COMUNE DI LUINO

VALUTAZIONE AMBIENTALE STRATEGICA RIFERITA ALLA VARIANTE PUNTUALE AL DOCUMENTO DI PIANO, AL PIANO DELLE REGOLE E AL DOCUMENTO DEI SERVIZI FINALIZZATA AL RIASSETTO DEI SERVIZI SCOLASTICI E SPORTIVI CHE INTERESSANO GLI AMBITI DI TRASFORMAZIONE – ID 133220.

PARERE MOTIVATO A SEGUITO DI ACCOGLIMENTO DELLE OSSERVAZIONI A SEGUITO DELLA ADOZIONE.

**VERIFICA TECNICA DI COMPATIBILITÀ CON IL PTCP E DI COERENZA CON IL PTR DELLA
VARIANTE AL PGT DI LUINO**

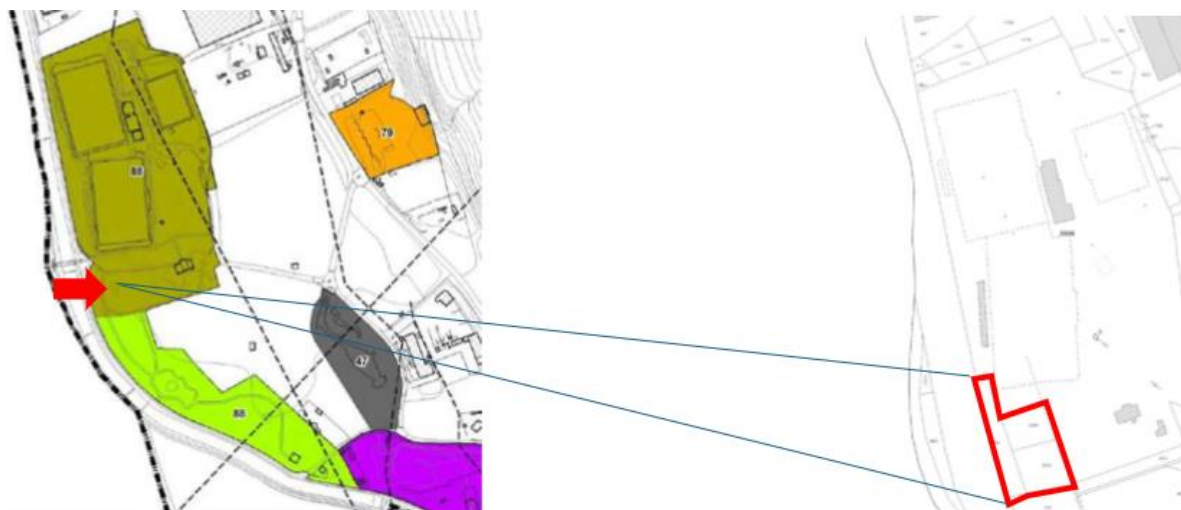
La variante opera nell'alveo di quanto ammissibile dalla norma transitoria della LR n. 31/2014, non interessando aree agricole del vigente PGT; si richiama, a riguardo la definizione di BES della suddetta Legge regionale (rif. art. 2, comma 1, lettera d): *la differenza tra la superficie agricola che viene trasformata per la prima volta dagli strumenti di governo del territorio e la superficie urbanizzata e urbanizzabile che viene contestualmente ridestinata nel medesimo strumento urbanistico a superficie agricola. Se il bilancio ecologico del suolo è pari a zero, il consumo di suolo è pari a zero.*

Nello specifico, nella relazione della variante è stato precisato che:

- a) il PGT vigente aveva previsto la realizzazione della nuova palestra comunale all'interno dell'ambito delle aree centrali denominato TRC 3;
- b) il Piano dei Servizi vigente aveva erroneamente censito l'area AVP 88 di via Gorizia / via Margorabbia come area verde. In realtà parte di tale area (come rappresentato nell'estratto cartografico riportato all'interno della corrispondente scheda) è utilizzata per attività sportive, in quanto è presente lo Stadio Annibale Frossi con due campi da calcio, un campo polifunzionale, spogliatoi, tribune ed un bar ristorante;

- c) la variante prevede il trasferimento della palestra all'interno dell'originaria area per servizi AVP 88, modificando contestualmente la corrispondente scheda, ossia dividendo l'area in due distinti servizi come evidenziato nell'estratto cartografico riportato di seguito: il servizio ASP 88, corrispondente alla porzione già utilizzata per attività sportive, è ampliata delle particelle catastali all'interno delle quali si

Ad esito del confronto con il Comune, descritto al paragrafo 6, si concorda che, ai fini di garantire una piena coerenza con i Criteri del PTR la variante adottata modificherà la tavola B3 perimetrando come ASP 88 le sole aree del centro sportivo allo stato di fatto (ed esistenti prima del 2.12.2014) e nelle aree a servizio a verde AVP 88, dove l'Amministrazione ipotizza la collocazione della nuova palestra (riservandosi ulteriori valutazioni), verrà apposto uno specifico segno grafico.
